1. Pytanie 1

Dot. Umowa par. 6 pkt 1 – kary umowne

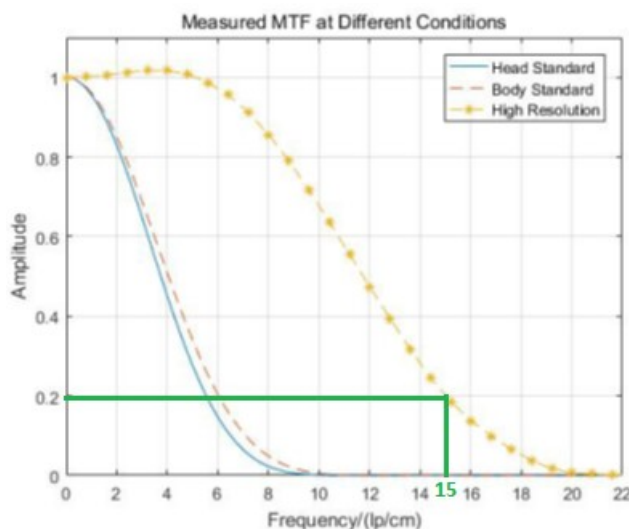
Zwracamy się z prośbą o doprecyzowanie i dopuszczenie proponowanego przez nas systemu zapewniającego modulację dawki 3D na podstawie scouta poprzez automatyczny dobór mA. Plan dystrybucji dawki jest wdrażany następnie w docelowy skan pacjenta.

Odpowiedź: Zamawiający akceptuje proponowane rozwiązanie.

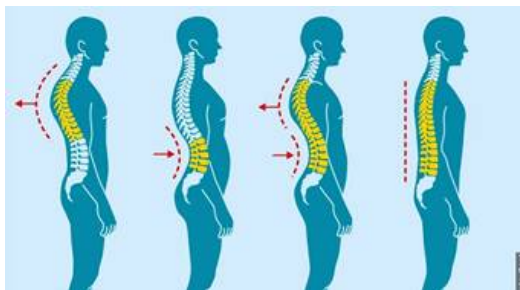
PARAMETRU	
3.	Możliwość wykonywania skanu spiralnego z pochylonym gantry w pełnym oferowanym zakresie ($\pm 30^\circ$) i uzyskania w pełni diagnostycznych obrazów w tym badań głowy, kręgosłupa z akwizycji wykonywanej w ten sposób	TAK / NIE	NIE – 0 punktów TAK – 1 punkt
Proponowane usunięcie zapisu

Kręgosłup ze względu na swoją charakterystyczną anatomię posiada kifozę w odcinku piersiowym i lordozę w odcinku szyjnym i lędźwiowym. Krążki międzykręgowe, jak i same kręgi ułożone są pod różnymi kątami, co widać na rycinie poniżej, więc nie jest możliwym dobranie odpowiedniego kąta gantry stycznego do krążków międzykręgowych, jak i kręgów używając pochylonego skanu spiralnego. Idąc dalej najbardziej przydatnym sposobem zbadania kręgosłupa jest niepochylenie gantry w skanie spiralnym. Zebranie w ten sposób danych i zrobienie wtórych rekonstrukcji, używając odpowiednich kątów jest metodą z wyboru. Dlatego obecnie w tomografii wielorzędowej nie stosuje się „kątowania gantry” w metodzie spiralnej.

Odpowiedź: Zamawiający usuwa zapis.
